**Nasz znak: BZP-S.271.17.12.2019.MW**  
**Znak sprawy: BZP/15/19**

**Dotyczy:** postępowania prowadzonego w trybie przetargu nieograniczonego na: *„Budowę schroniska dla zwierząt bezdomnych w Szczecinie przy ul. Południowej”*.

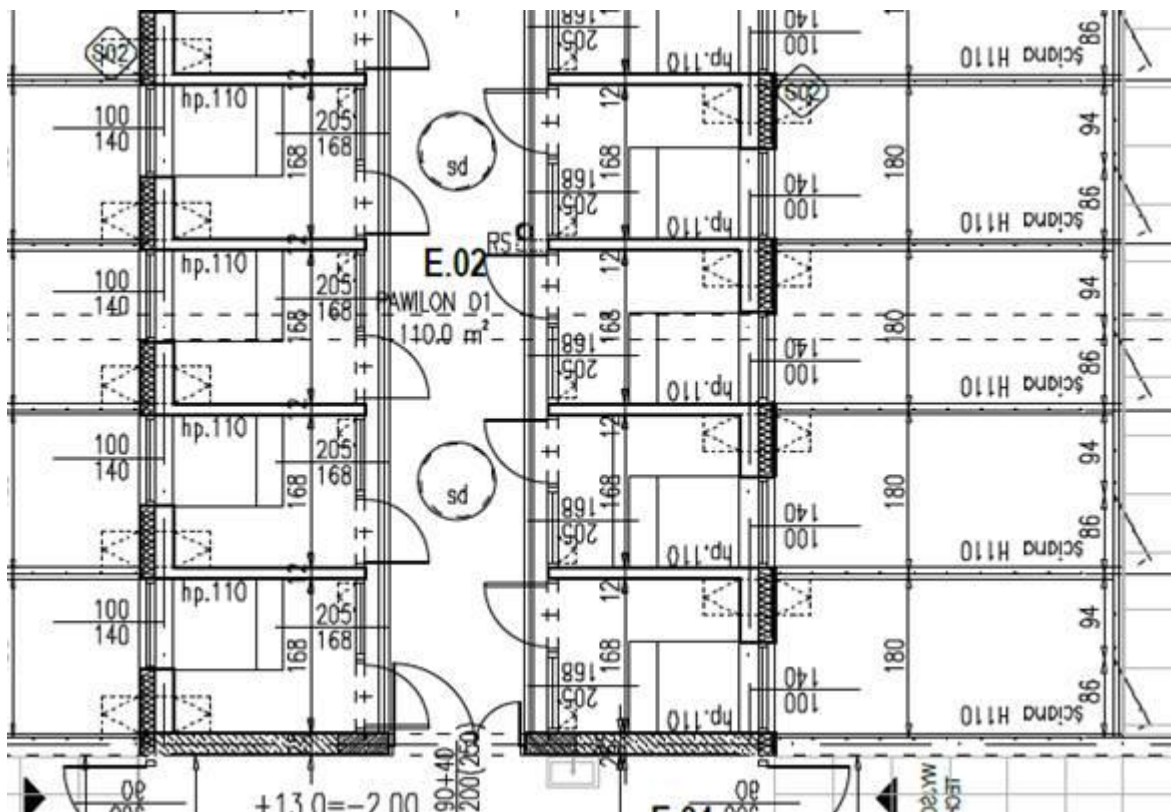
Proszę o informację z jakiego materiału mają być wykonane ściany? Czy z materiałów o zwiększonej izolacyjności akustycznej czy zwykłe?

Jeżeli część ścian ma być wykonana z bloczków silikatowych zwykłych, a część z bloczków o podwyższonej izolacyjności akustycznej, poprosimy o dopisanie takich pozycji w tabeli TER.

Na rzucie A.02 w legendzie określono rodzaj materiału z jakiego maja być wykonane ściany. Ściany murowane winny być o zwiększonej izolacyjności akustycznej.
